NHẬN XÉT VỀ BÁO CÁO CỦA POYRY

Mạng lưới Sông ngòi Việt Nam (VRN) và nhóm chuyên gia Mê Công chân thành cảm ơn và hoan nghênh Văn phòng Ủy ban sông Mê Công Việt Nam (VNMC) đã tạo cơ hội cho chúng tôi tham gia đóng góp ý kiến đối với bản tóm tắt “Báo cáo tuân thủ đối với dự án thủy điện Xayaburi” của Chính phủ Lào do Công ty tư vấn Poyry thực hiện (sau đây gọi tắt là báo cáo Poyry).

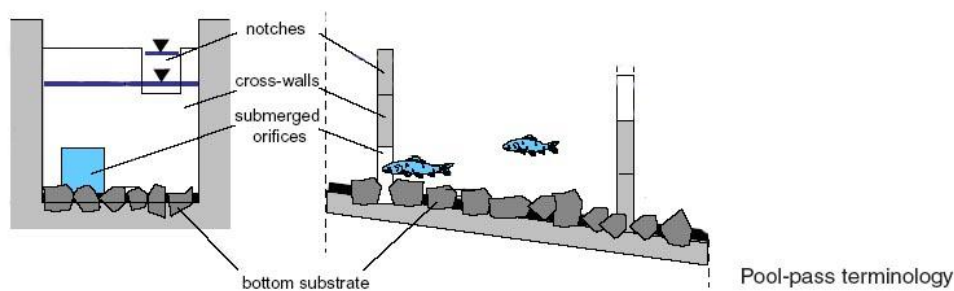
Trang 6: “Nhìn chung hệ thống được lên kế hoạch khá là toàn diện, sử dụng công nghệ mang-tính-nghệ-thuật và bao hàm tất cả các điều kiện hoạt động của hệ thống”.

Trên thực tế, chi tiết của thiết kế cầu thang cá không được nêu trong nghiên cứu khả thi. Việc thiếu các thông tin này không cho phép Poyry đi đến kết luận rằng hệ thống sử dụng công nghệ mang tính nghệ thuật.
